Boletim de Serviço Textron SB525C-56-01 para Cessna Citation 525C (CJ4)

A Textron emitiu em abril (29/04/2024) o Boletim de Serviço (*Service Bulletin*) o SB525C-56-01, com título “*Windows - Windshield and cockpit side window frame modification*” (Janelas - modificação quadro-estrutura parabrisa e janela lateral do *cockpit*), para redução de potencial intrusão de umidade e corrosão no contorno (moldura-quadro) do parabrisa e janelas laterais na aeronave Cessna *Citation 525C (CJ4)*.

SB525C-56-01

Corrsion Inspection For The Left and Right Windshields and Cockpit Side Windows

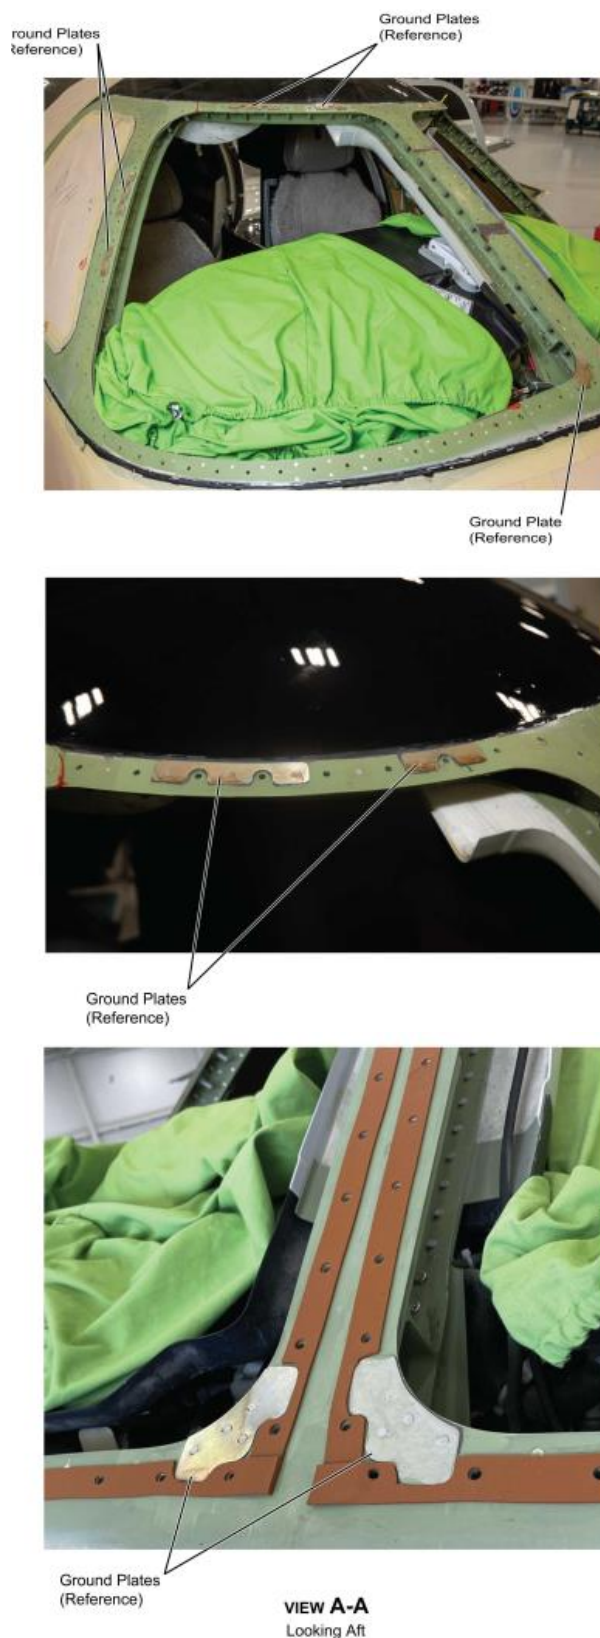
O boletim de serviço prove instrução e especificações de peças para inspeção do parabrisa e janelas laterais da cabine de comando e para a eventual inclusão com troca de novas placas de aterramento (*ground plates*) e selagem da área do anel de contorno (moldura-quadro) da estruturação do parabrisa e janelas laterais para diminuir o potencial de intrusão de umidade.
